Nota van zienswijzen
TAM-Omgevingsplan Hoofdstuk 22n, Lienden Gildeland

Datum raadsbesluit: 14 juli 2026

Bezonningsstudie Gildegaarden – Gildeland 22b Lienden
Studie o.b.v. 21 december 11:30u t/m 14:30u

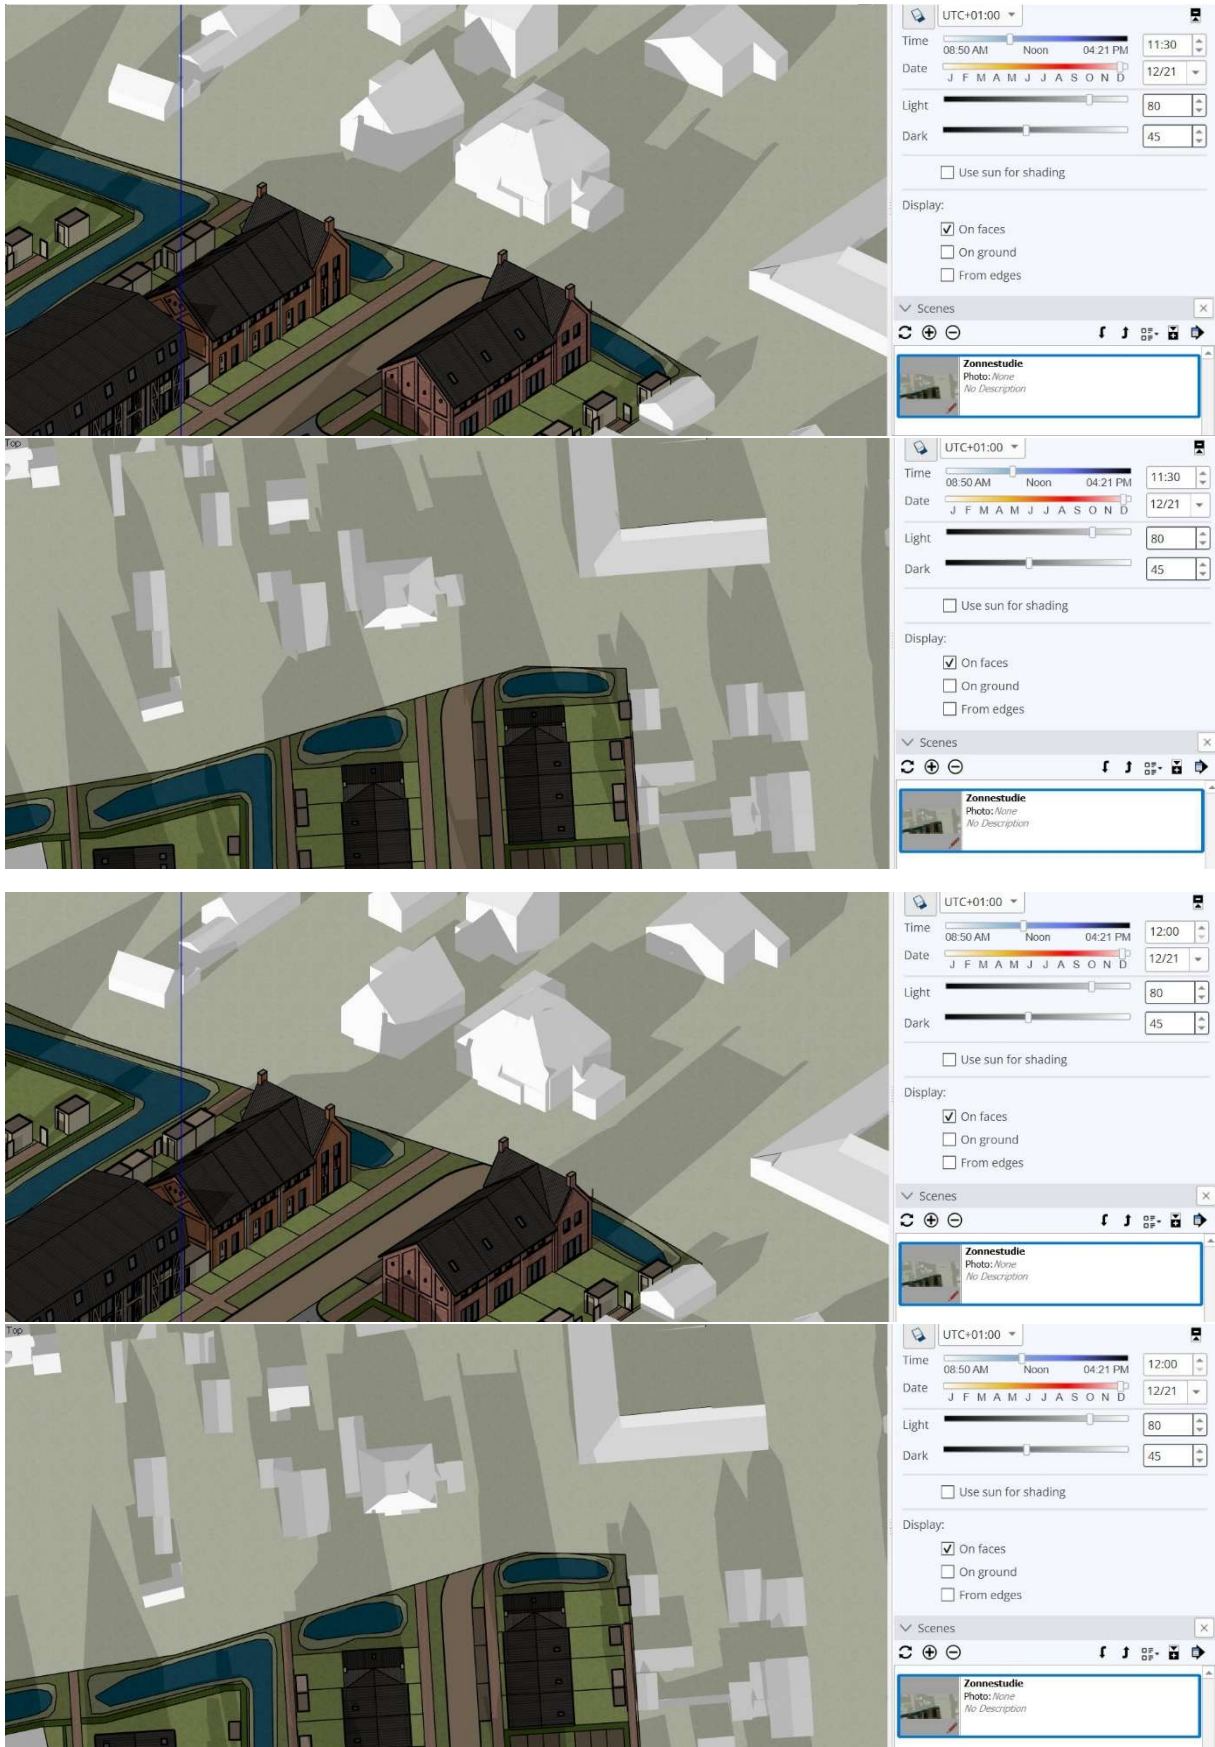
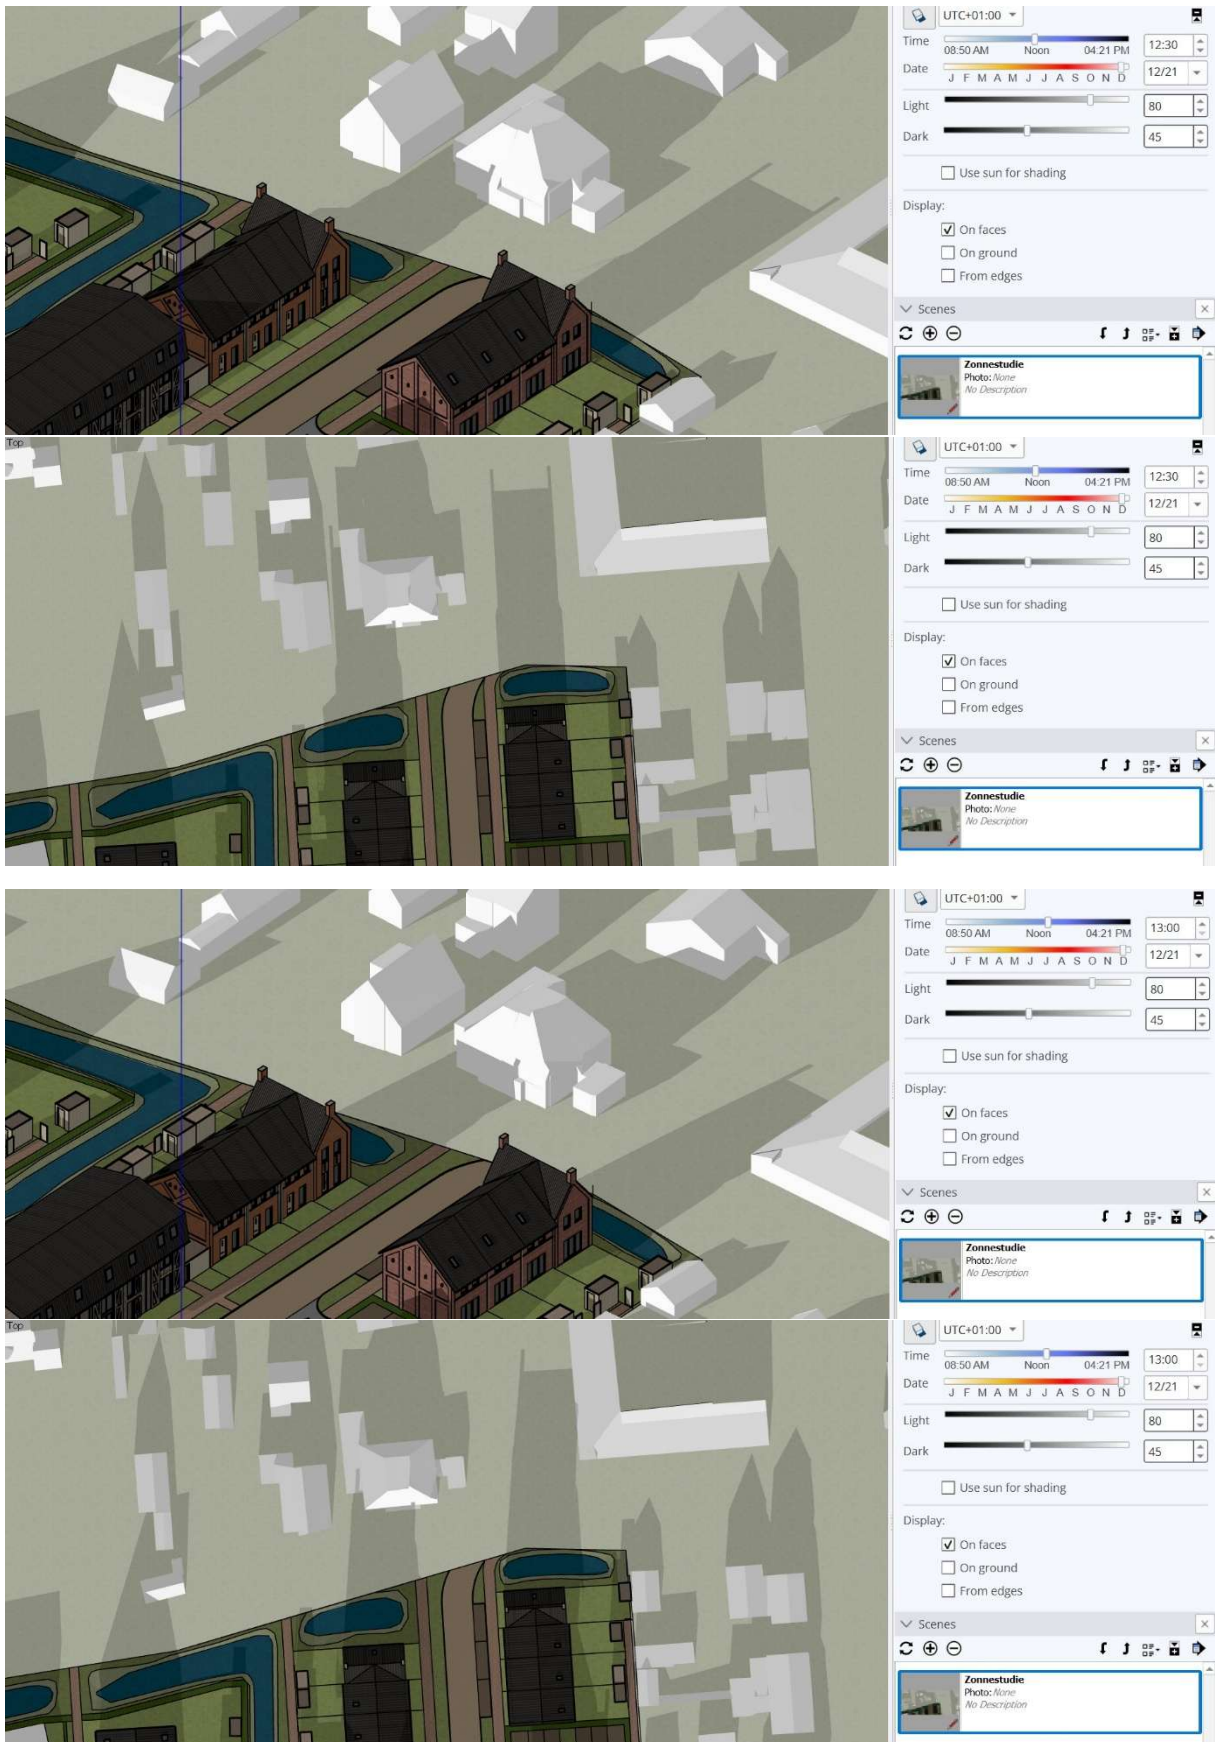
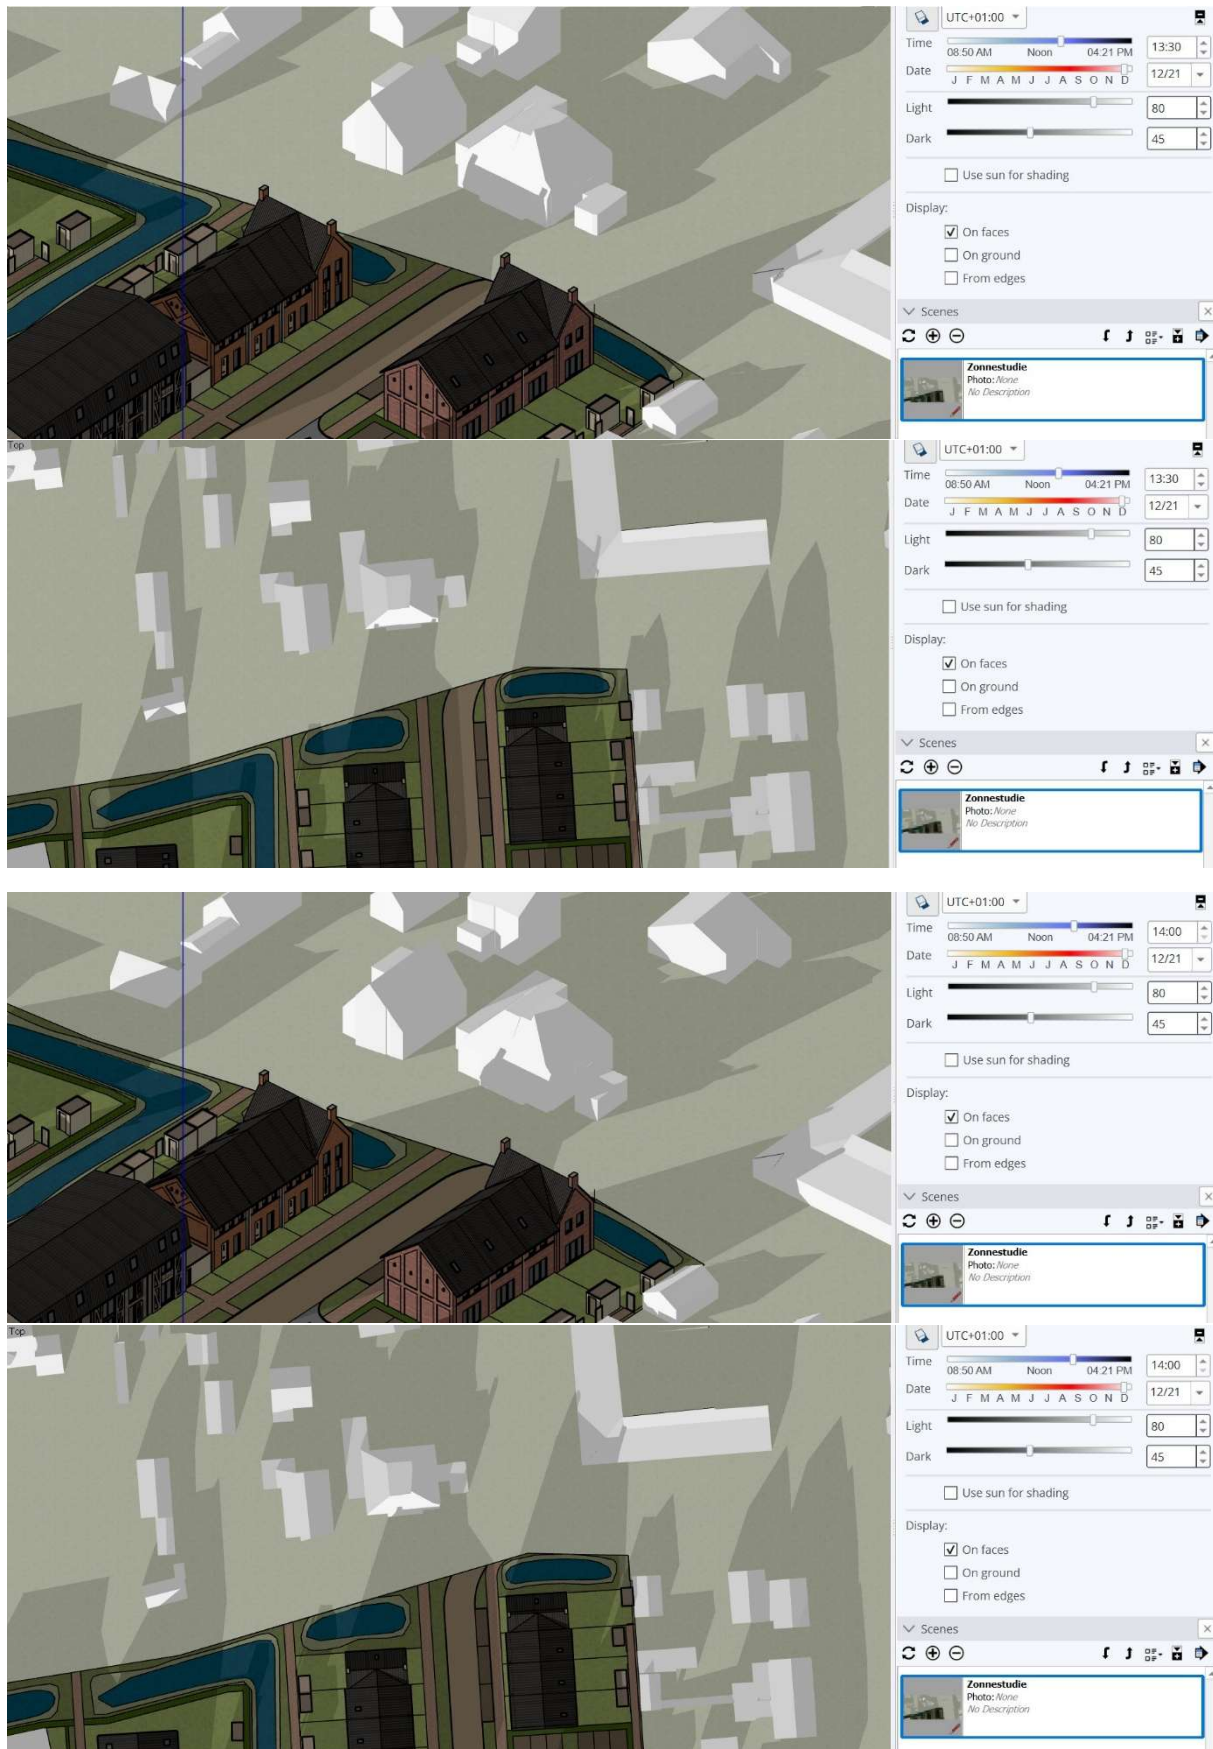
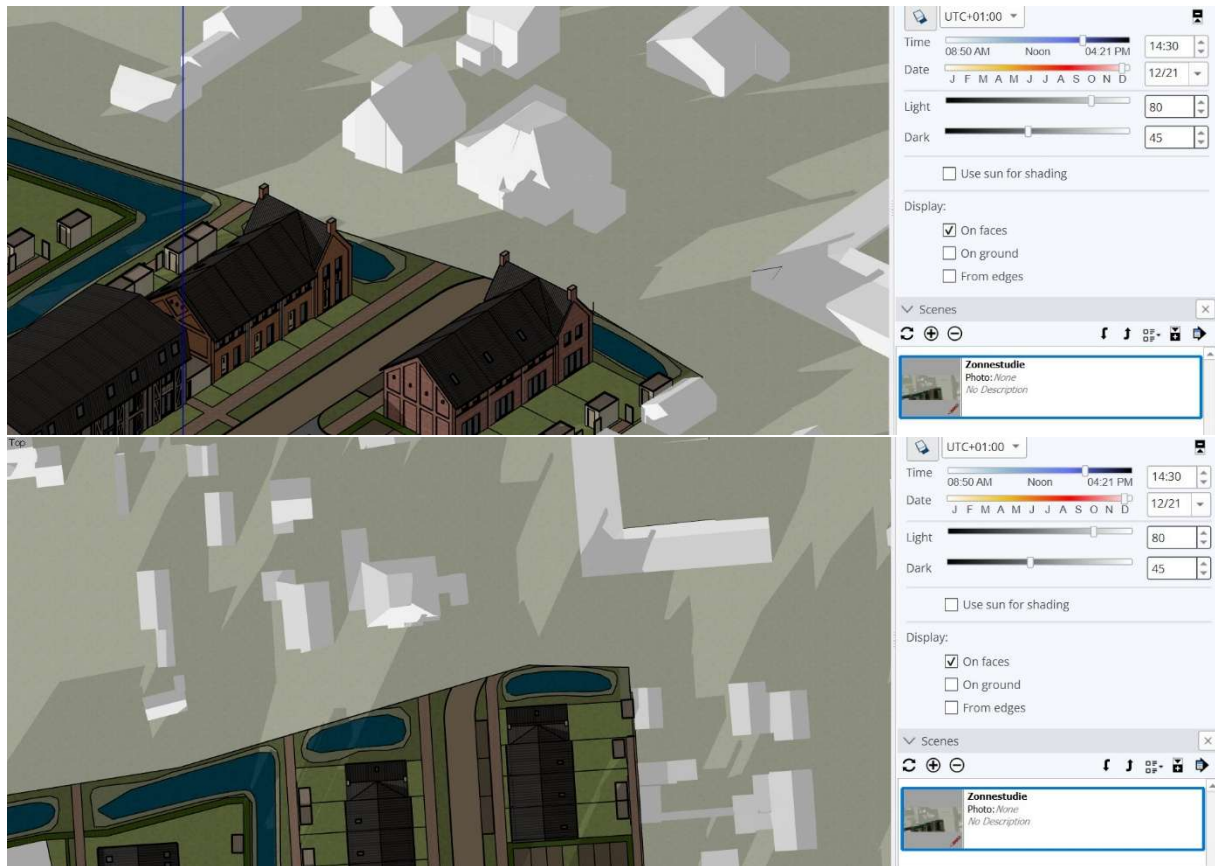
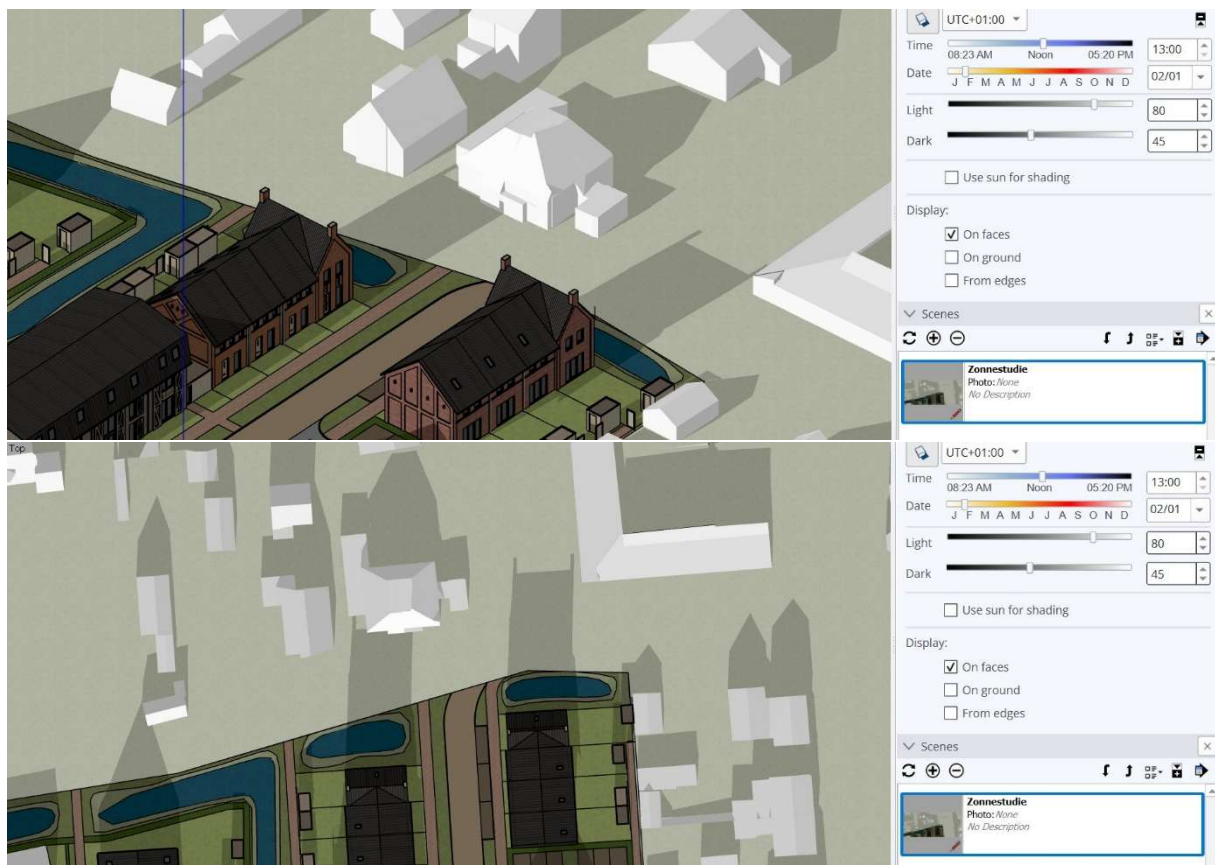
In de aangeleverde motivering en bijbehorende onderzoeken ontbreekt een objectieve bezonnings- en schaduwstudie voor bestaande woningen aan de noordzijde van het plangebied, waaronder mijn woning aan 5.1.2e. Juist omdat het plan extra bouwmassa en maximale bouwhoogtes mogelijk maakt, is zonder bezonningsonderzoek niet inzichtelijk gemaakt of het woon- en leefklimaat van bestaande woningen aanvaardbaar blijft. Dit betreft een direct en concreet effect op de bestaande situatie (daglichttoetreding, zoninstraling in tuin en op gevels en daarmee de gebruikskwaliteit en waarde).

6. Bezonning/schaduw planologisch onderbouwen en borgen (verplichte bezonningsstudie + mitigerende regels)
Laat de initiatiefnemer een objectieve bezonnings- en schaduwstudie opstellen en ter inzage leggen voor de bestaande woningen aan de noordzijde (incl. mijn woning/perceel 5.1.2e), omdat nu niet aantoonbaar is gemaakt dat het woon- en leefklimaat aanvaardbaar blijft.

Ook is met betrekking tot de ligging van de woningen een bezonningsonderzoek uitgevoerd (zie bijlage 6 van de nota van zienswijzen). Uit dit onderzoek blijkt dat de ligging van de nieuwe woningen geen onevenredige hinder oplevert voor de woning van de indiener.

De gekozen bouwregels (bouw- en goothoogte), in relatie tot de resultaten uit het bezonningsonderzoek, leiden niet tot de conclusie dat de positionering van de nieuwe woningen moet worden aangepast. Er is derhalve geen aanleiding om de woningen meer naar het zuiden te verplaatsen. De afstand tussen de nieuwe woningen en het perceel van de indiener wordt als passend beoordeeld.
